大型バスの車体装置（左側ミラーステー）のリコールについて

平成 26年10月16日

リコール届出番号3455

改善箇所説明図

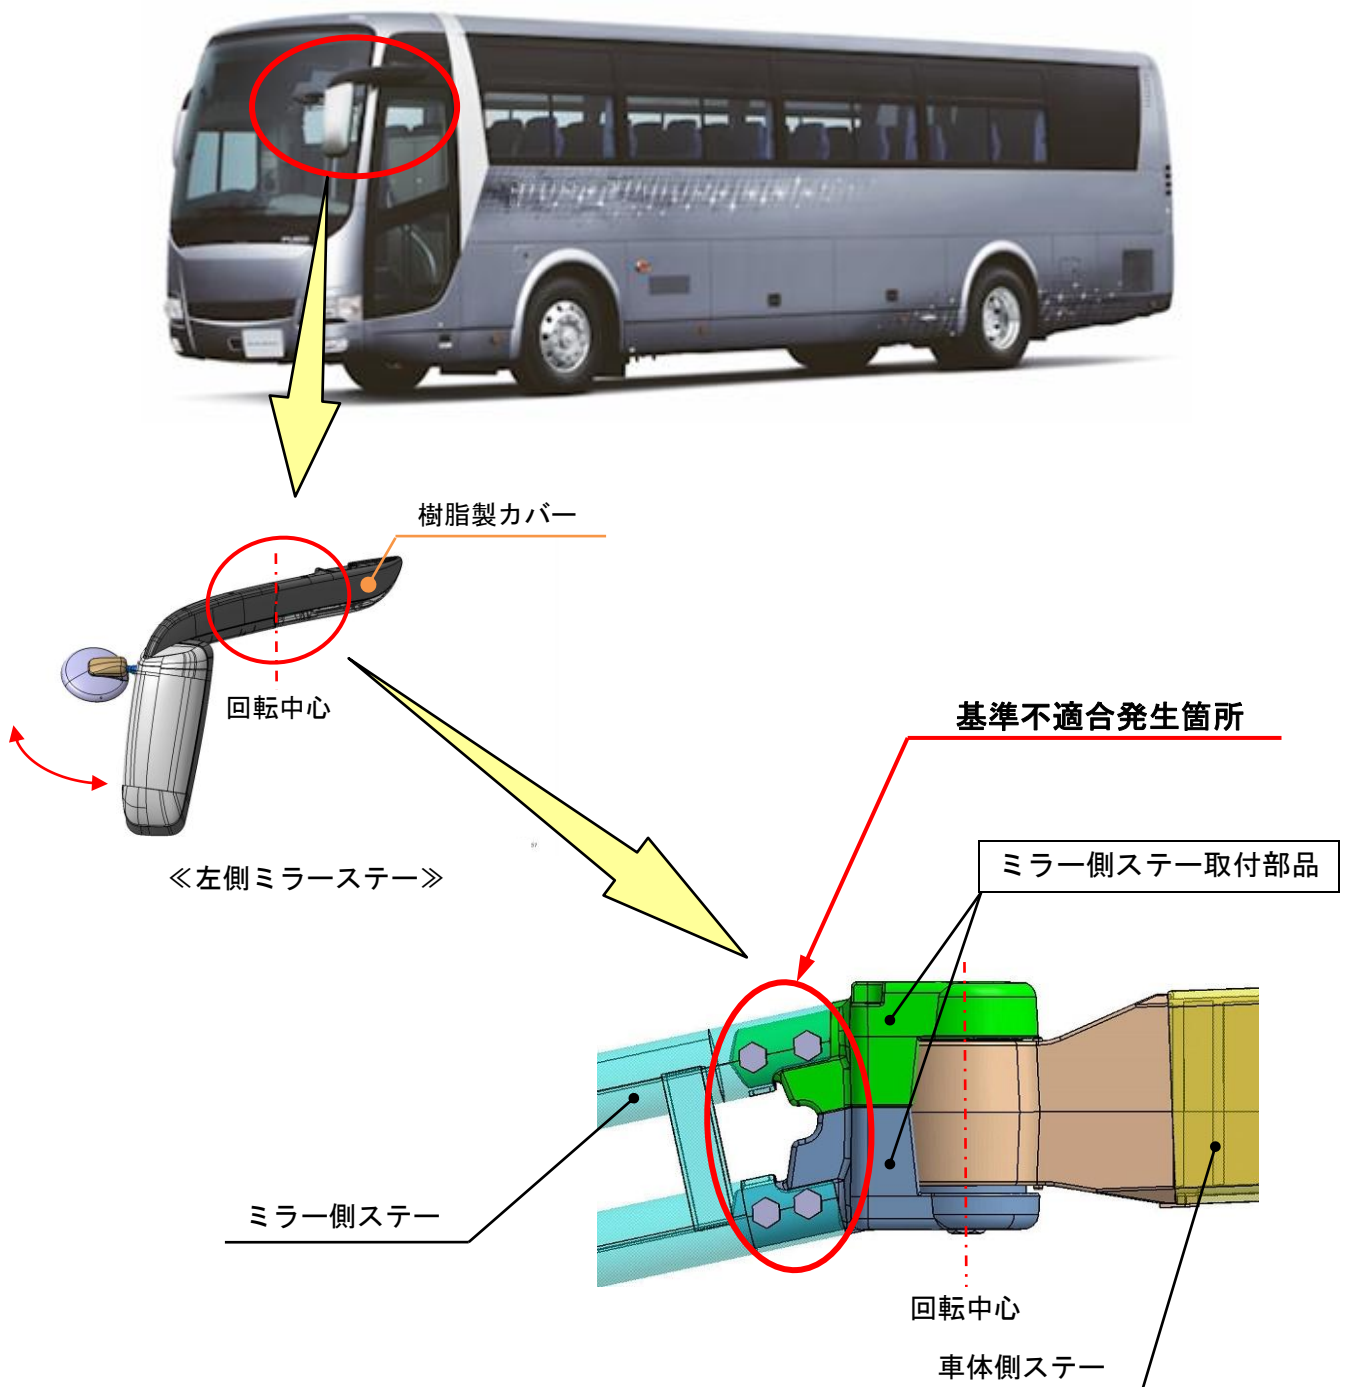
大型観光バスの手動格納式左側ミラーステーにおいて、ミラー側ステーの取付ボルトが緩み、回転部のミラー側ステー取付部に亀裂が生じるものがある。そのため、そのままの状態で使用を続けると、ミラー側ステー取付部の亀裂が進展し、最悪の場合、左側ミラーが脱落するおそれがある。

全車両、暫定措置としてミラー側ステー取付部を点検し、亀裂が生じていた場合は回転部を新品に交換する。なお、対策が決定し次第、恒久対策品と交換する。

識別：作業完了車には、車両左後方点検リッド裏の位置に「HB156」の文字が記載された白黄色のシールを貼付ける。
